CONCEPTO TÉCNICO No. CT – 5101

Localidad	3 – Santa Fe
UPZ	92 – La Macarena
Sector Catastral	La Macarena
Dirección	Cr 3A No. 30A-11 (Nueva Nomenclatura)
CHIP	AAA0087LMHY
Manzana Catastral	16
Predio Catastral	01
Fecha de Visita	Diciembre 14 de 2007
Área aprox. (m²)	193
Solicitante	Curaduría Urbana No. 1
Tipo de Amenaza	Remoción en Masa

Figura 1. Localización General del Proyecto Ubicado en la Cr 3A No. 30A-11, en el Plano Normativo de Amenaza por Remoción en Masa (Decreto 190 de 2004).

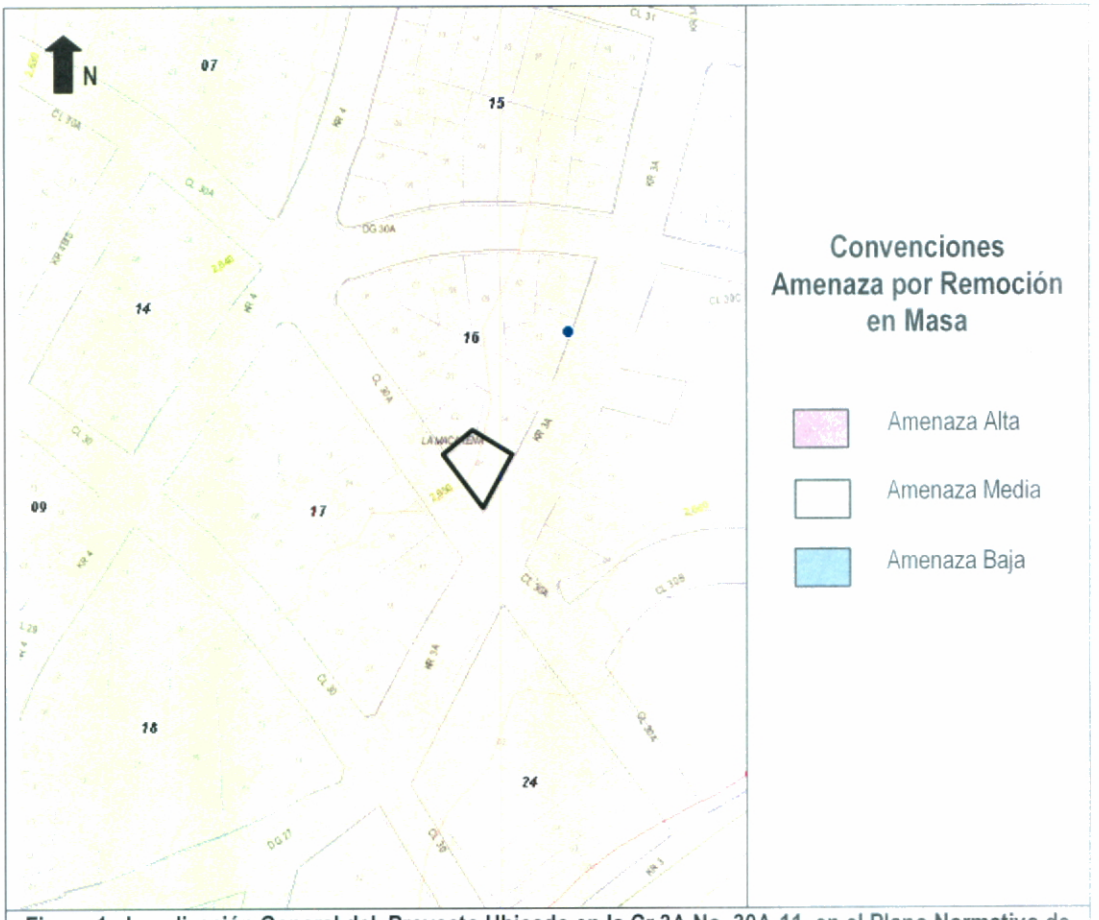
Conforme con el plano normativo de "Amenaza por Remoción en Masa" del Plan de Ordenamiento Territorial de Bogotá – POT, el sector donde se localiza el proyecto ubicado en la Cr 3A No. 30A-11, de la localidad de Santa Fe, se encuentra en una zona de AMENAZA MEDIA por procesos de remoción en masa (Figura 1).

Fotografías No.1 y 2. Predio y sector donde se busca adelantar el proyecto ubicado en la Cr 3A No. 30A-11.

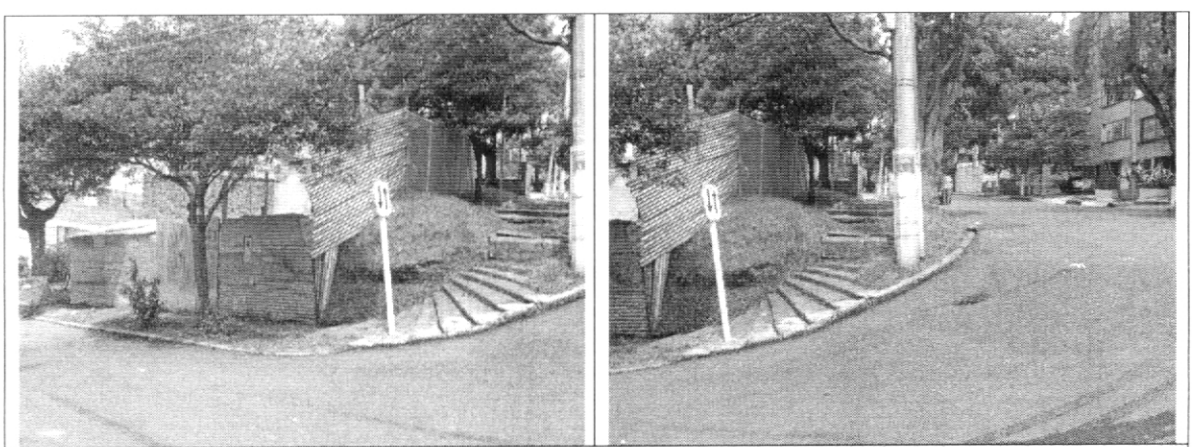
En el predio objeto del presente concepto técnico, se encuentra un lote en el que se halla construida una (1) edificación de un (1) nivel en material de recuperación, utilizada posiblemente como depósito de materiales y/o campamento para el desarrollo del proyecto. En esta zona se encuentran dispuestos rellenos de espesor desconocido, en terreno con pendiente media. Las condiciones físicas del sector y el estado de la edificación no evidencian la presencia de procesos de inestabilidad activos dentro del área del proyecto (Fotografías No.1 y 2).

Dentro de las recomendaciones que se presenten en el estudio geotécnico, es conveniente indicar las relacionadas con el manejo adecuado de los rellenos dispuestos en el predio, con el objetivo de garantizar las condiciones de estabilidad del proyecto y su entorno.
